主な補正内容

地震調査研究推進本部地震調査委員会が公表した日本海南西部の海域活断層の長期評価（第一版）による影響を確認し、玄海原子力発電所の基準津波の見直しに係る原子炉設置変更許可申請を2024年7月25日に行いました。

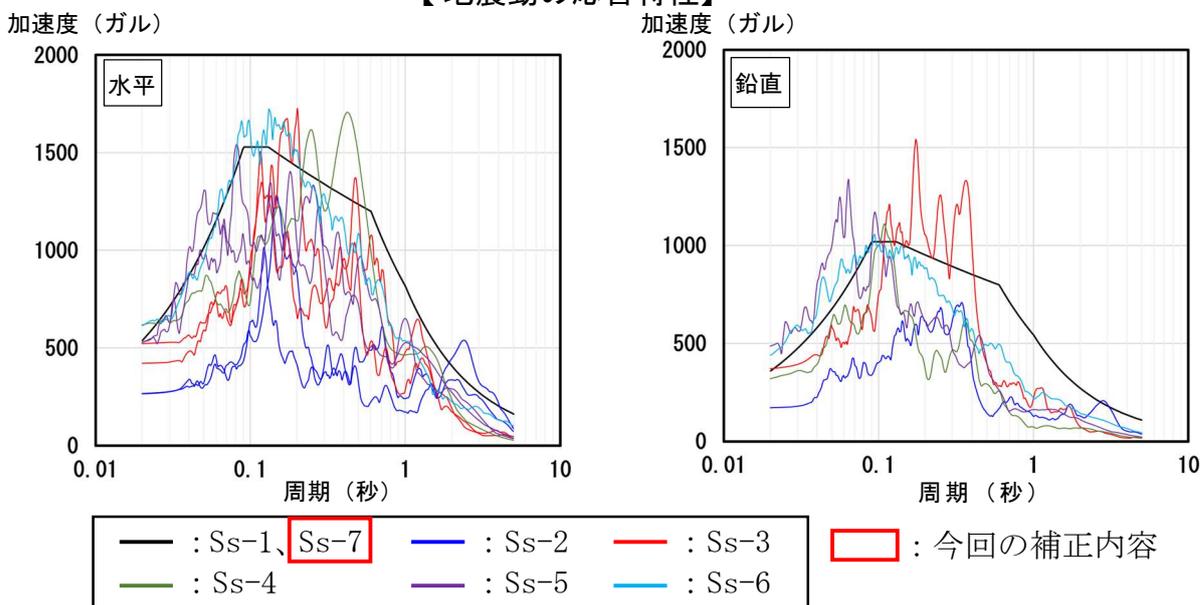
当社が評価していた壱岐北東部の断層群と警固断層帯の一連の活断層（壱岐北東部・警固断層帯）による地震動の最大加速度は、従来策定した基準地震動（Ss-1）を下回りますが、これまでの国の審査を踏まえ、基準地震動（Ss-1）と同じ最大加速度かつ、当該断層の特徴を考慮した継続時間が長い基準地震動（Ss-7）を追加することとしました。

基準地震動（Ss-7）を追加しても、発電所の安全性に影響はないと考えています。

(参考) 基準地震動 (Ss-1) と壱岐北東部・警固断層帯による地震動の応答特性の比較

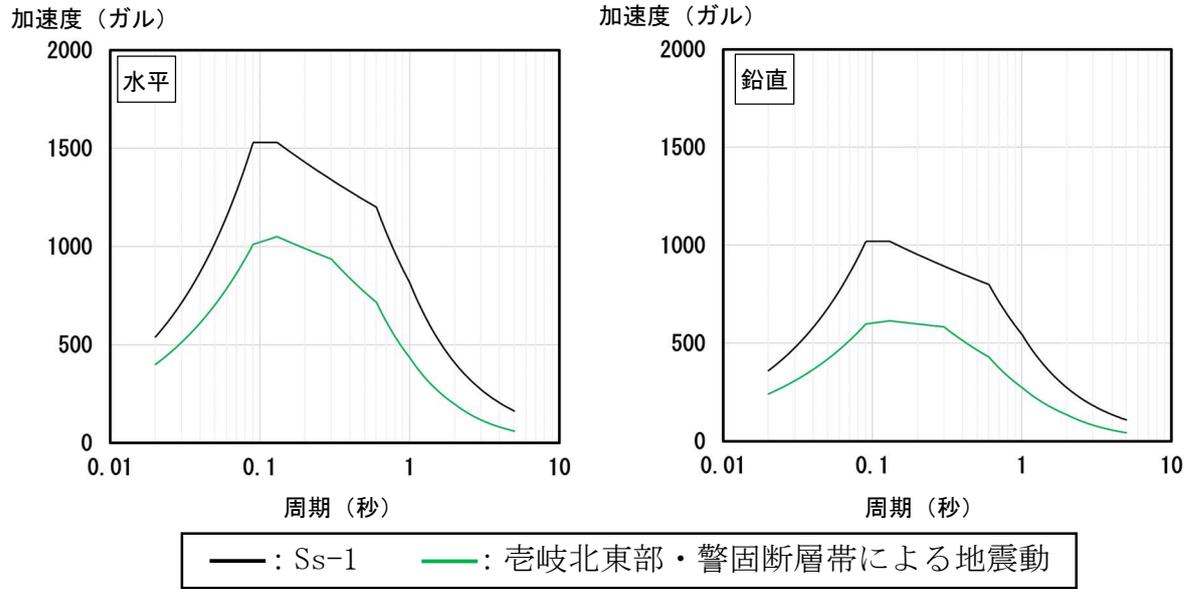
【地震動の応答特性】
